**AVIS RELATIF À LA PROTECTION
CONTRE LES EVENTUELS EFFETS NOCIFS ET NUISANCES
PROVOQUÉS PAR LES RAYONNEMENTS NON IONISANTS
GÉNÉRÉS PAR DES ANTENNES ÉMETTRICES STATIONNAIRES**

Commune : MOUSCRON - Exploitant : ORANGE

Référence exploitant : 419C1_3 / 30708C1_3 / 40708C1_3/ 50708C1_3

Rapport n° 4958 / 2023

Figure 1 : Vue en plan des lieux de séjour et des points de contrôle

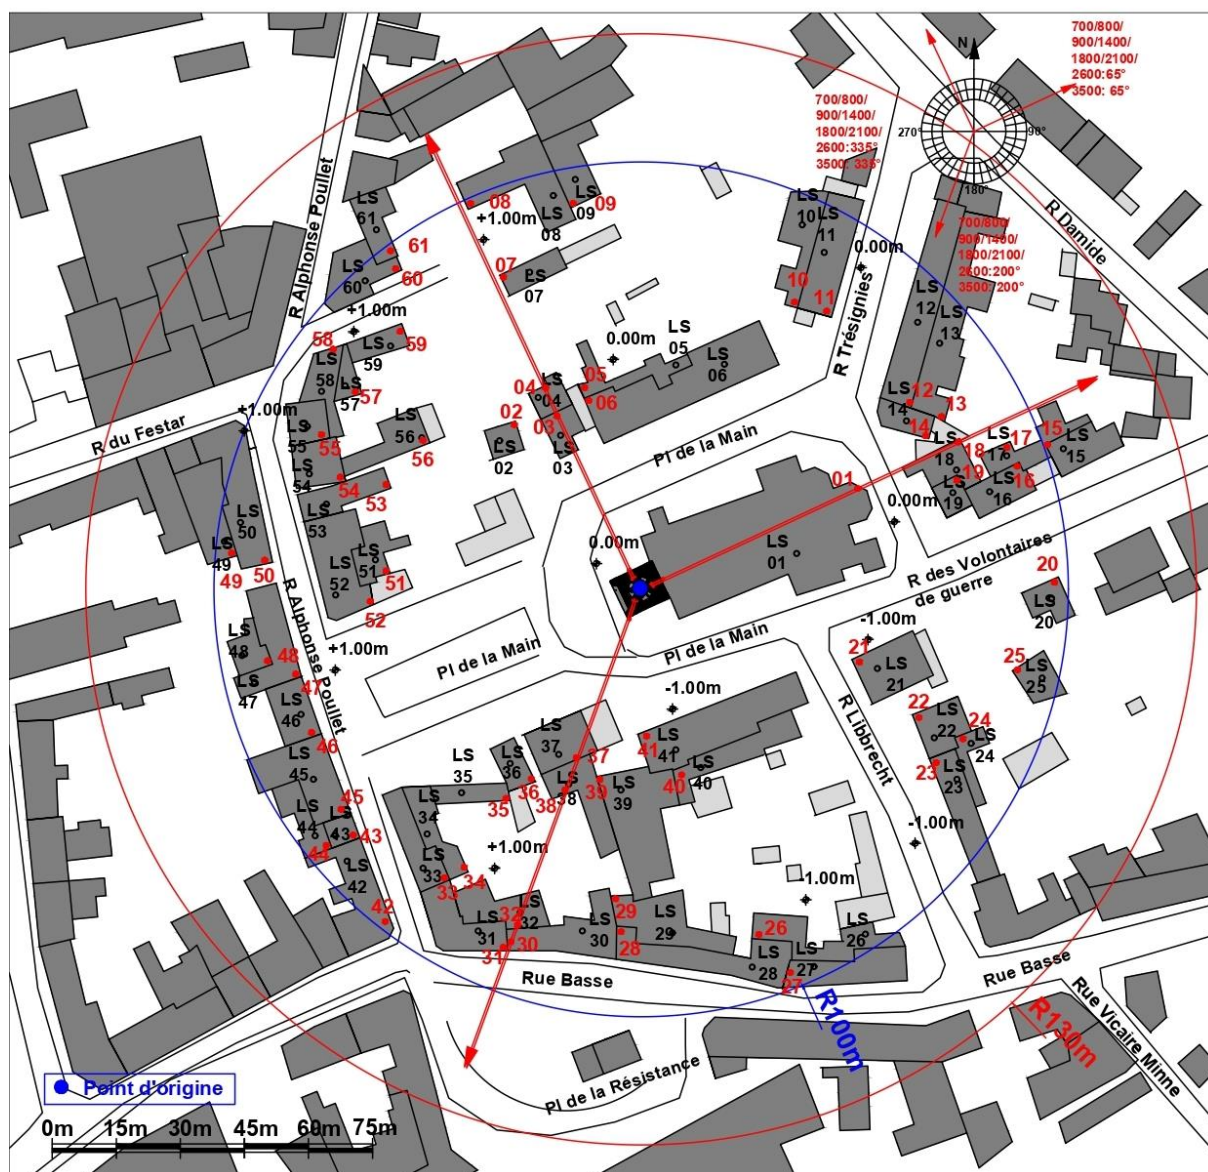
Les fréquences d'émission, la puissance rayonnée par chacune des antennes et leur gain permettent de déterminer le rayon de la zone à analyser. Tout dépassement de la limite par installation est exclu en dehors de cette zone. Le tableau 2 reprend les 35 LS² pour lesquels l'indice d'exposition est le plus élevé. Les différentes colonnes indiquent :

- le numéro du point de contrôle repris sur un des plans de la figure 1;
- le numéro du LS dans lequel se trouve le point de contrôle de la 1^{ère} colonne ;
- l'atténuation d'obstacle prise en compte pour le calcul de l'indice d'exposition dans le LS ;
- le résultat du calcul de l'indice d'exposition.

En ce qui concerne les antennes de l'installation mentionnées dans le tableau 1, la distance maximale à laquelle la limite pourrait être atteinte, à l'extérieur, est égale à 87,0 m. S'il n'y a pas de LS à une distance inférieure, les antennes respectent forcément la limite d'immission.

Dans le cas des LS situés à l'intérieur des bâtiments, une atténuation d'obstacle est prise en compte et il en résulte que la distance maximale à laquelle la limite pourrait être atteinte se réduit à 61,6 m.

Figure 2 : Vue en plan des installations d'antennes dans un rayon de 300 mètres autour de l'installation faisant l'objet de la demande d'avis

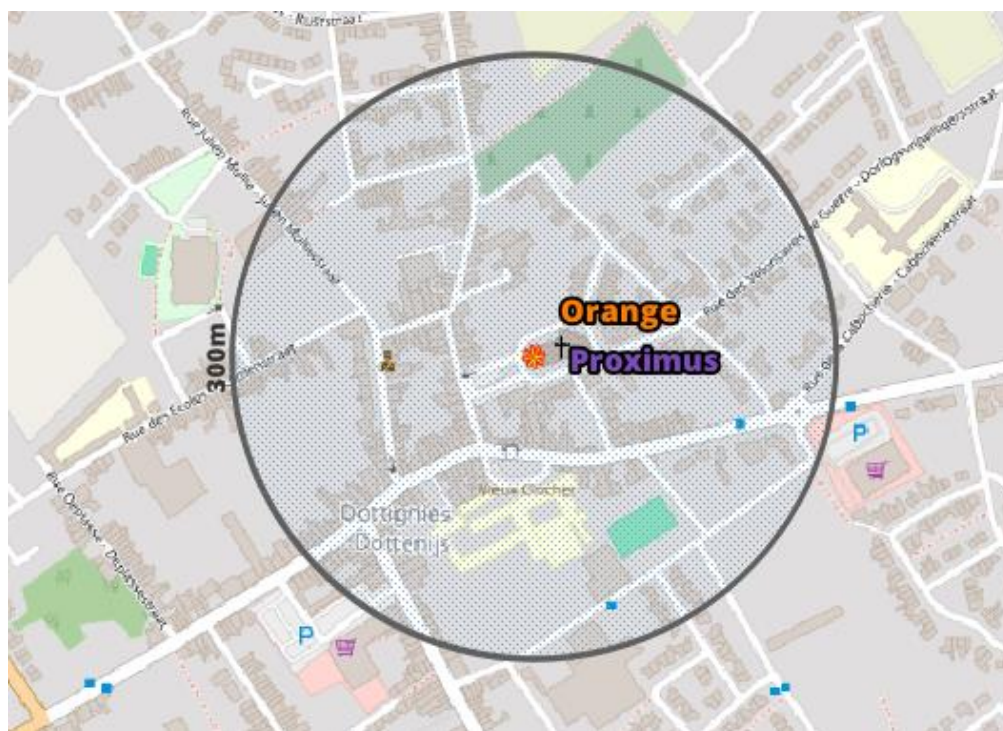
Le plan en projection verticale de la figure 2 indique la localisation des antennes actives éventuelles visées par le décret et situées dans un rayon de 300 mètres autour de l'installation référencée dans le paragraphe 2. Les données de localisation de ces antennes et les avis correspondant sont accessibles via le cadastre en ligne des antennes émettrices stationnaires⁶.

Compte tenu du nombre d'installations localisées dans la figure 2, il apparaît que l'intensité du rayonnement électromagnétique généré, dans les lieux de séjour situés à proximité de l'installation référencée dans le paragraphe 2, par l'ensemble des antennes émettrices stationnaires de l'ensemble des exploitants du même site d'antennes émettrices stationnaires respecte la limite fixée à l'article 4, § 2 du décret.
